Nota van zienswijzen en ambtshalve wijzigingen

behoort bij het raadsvoorstel: vaststelling TAM-omgevingsplan Hoofdstuk 22d Vijfhuizen uitbreiding
Hoogspanningsstation

d.d. 2 juli 2026

ontwerp-TAM-omgevingsplan

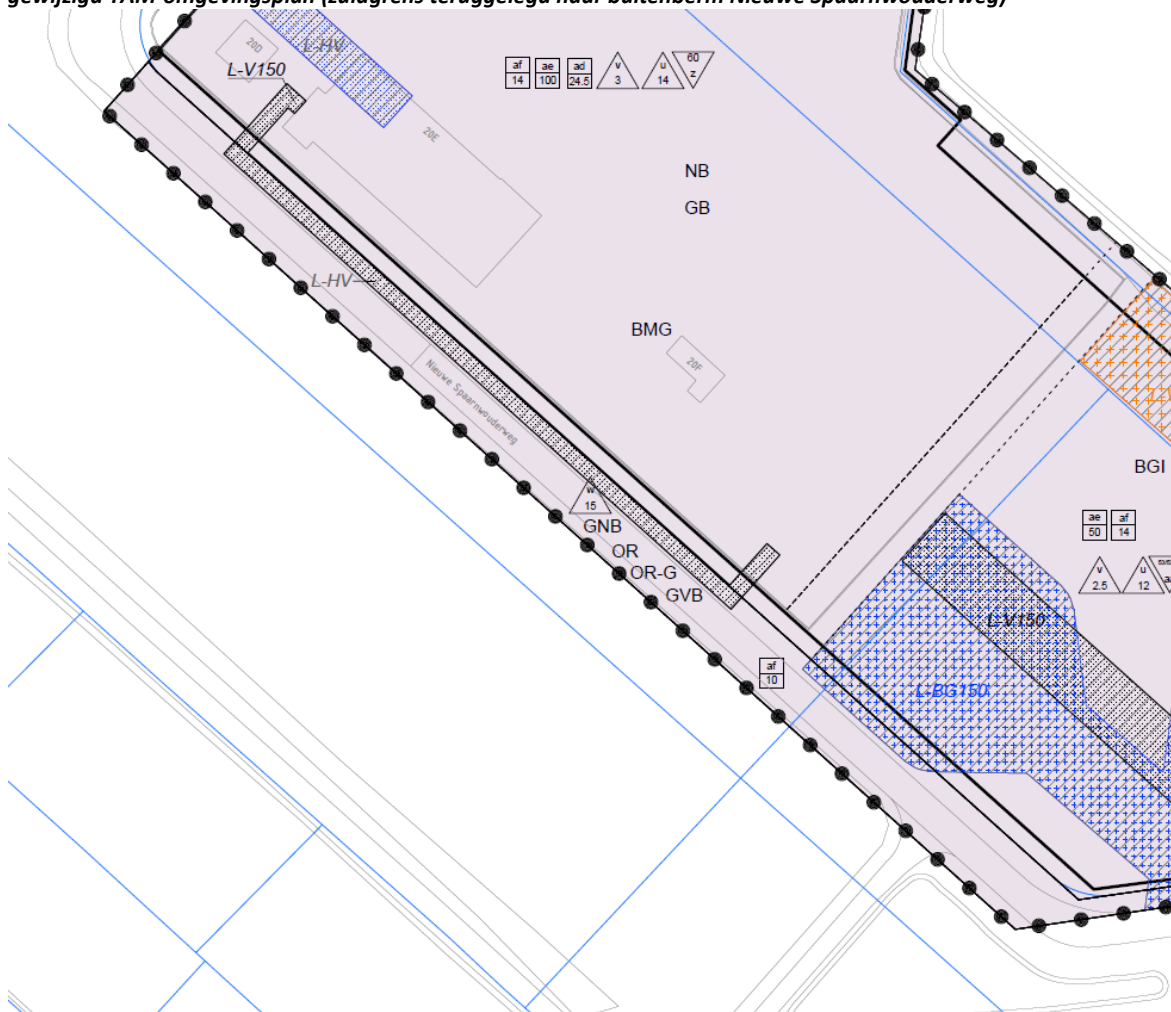
- **Verlegging zuidelijke plangrens TAM-omgevingsplan**

De begrenzing van het TAM-omgevingsplangebied wordt verlegd en schuift terug naar de noordzijde/buitenberm van de Nieuwe Spaarnwouderweg.

Het deel van het TAM-omgevingsplangebied dat hierdoor komt te vervallen ligt in de openbare ruimte op gronden aan de overzijde van de Nieuwe Spaarnwouderweg. Dit betreft gronden die door de gemeente in ontwikkeling worden gebracht voor bedrijfsruimte. Voor de uitbreiding van het hoogspanningsstation hebben deze gronden verder geen functie. De reden dat de begrenzing aanvankelijk zo ruim (voorbij de buitenberm) is neergelegd in het ontwerp-TAM-omgevingsplan is omdat nog niet definitief vaststond of de nieuw aan te leggen ondergrondse hoogspanningsverbinding (150 kV), die buiten het terrein van het hoogspanningsstation komt te liggen, voorbij de buitenberm van de Nieuwe Spaarnwouderweg of daarbinnen zou komen te liggen. Inmiddels is duidelijk dat de verbinding daarbinnen komt te liggen en kan de grens van het TAM-omgevingsplangebied dus worden teruggebracht tot aan de buitenberm.

gewijzigd TAM-omgevingsplan (zuidgrens teruggelegd naar buitenberm Nieuwe Spaarnwouderweg)

ontwerp-TAM-omgevingsplan met 'knik'

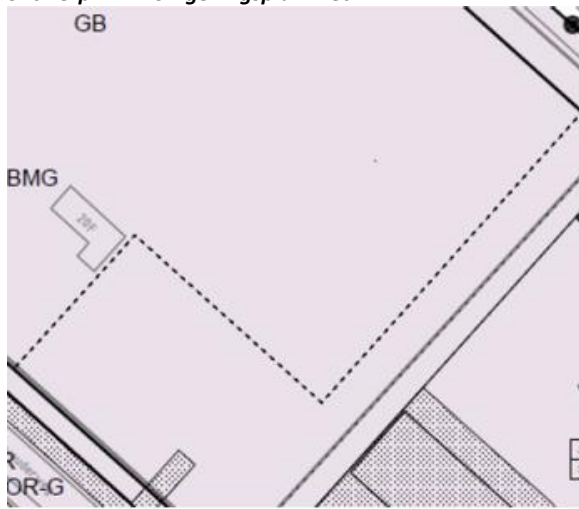
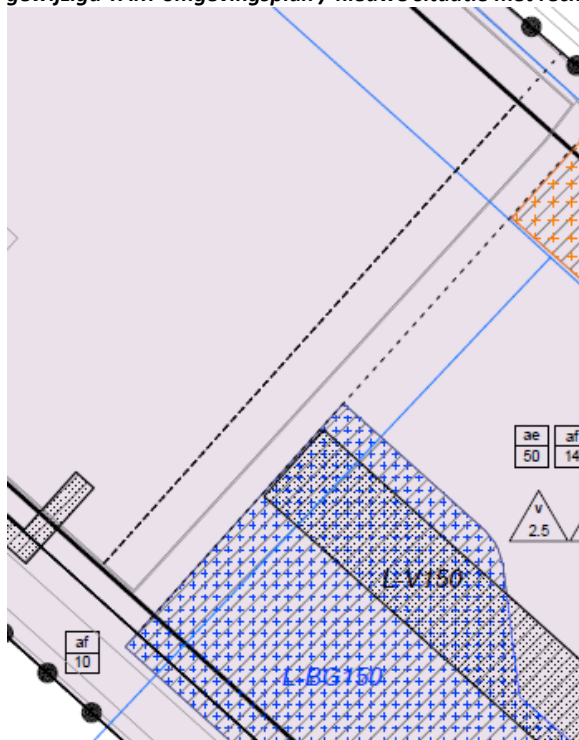
- **Wijziging begrenzing bouwvlak en werkingsgebied '[Gebouw bouwhoogte (m)]' (14 meter)**

De begrenzing van het bouwvlak en van het werkingsgebied '[Gebouw bouwhoogte (m)]' (14 meter) wordt zo aangepast dat het bouwvlak en de maximale bouwhoogte van 14 meter ook voor de nieuwbouw van het trafogebouw komen te gelden (in plaats van 12 meter).

Hier is sprake van herstel van een omissie. Per abuis was voor de begrenzing van de bouwmogelijkheden in het ontwerp-TAM-omgevingsplan de regeling van het bestemmingsplan De Liede (= tijdelijk deel omgevingsplan) overgenomen waarin geen rekening wordt gehouden met de uitbreiding van het hoogspanningsstation en de nieuwbouw van het trafogebouw. Zie onderstaande afbeeldingen met en zonder 'knik' in de stippellijn.

gewijzigd TAM-omgevingsplan / nieuwe situatie met rechte grens

ontwerp-TAM-omgevingsplan met gebied ontbrekende strook (rood omlijnd)

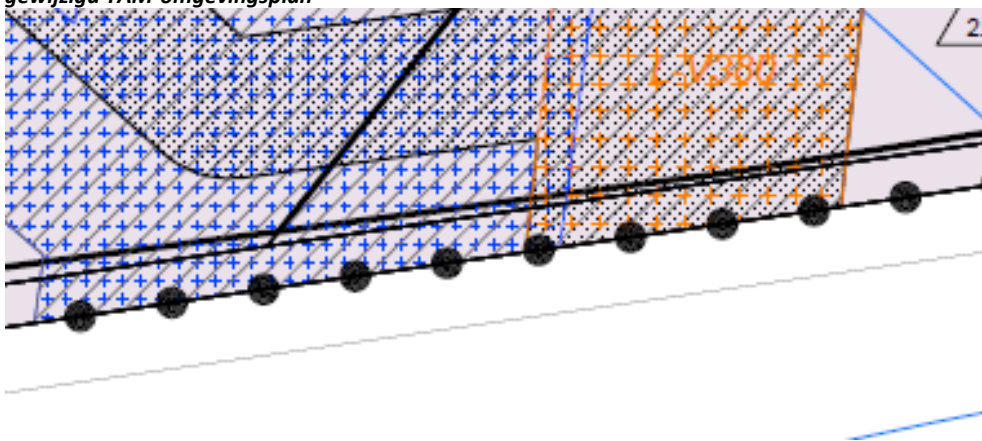
- **Toevoeging ontbrekend werkingsgebied/belemmeringenstrook voor hoogspanningsverbindingen**

Aan de zuidoostzijde van het TAM-omgevingsplangebied lopen de belemmeringenstroken ter bescherming van de hoogspanningsverbindingen niet door tot aan de grens van het TAM-omgevingsplangebied. De wijziging regelt dat dit nu wel het geval is.

Hier is sprake van herstel van een omissie. Zie onderstaande afbeeldingen

gewijzigd TAM-omgevingsplan
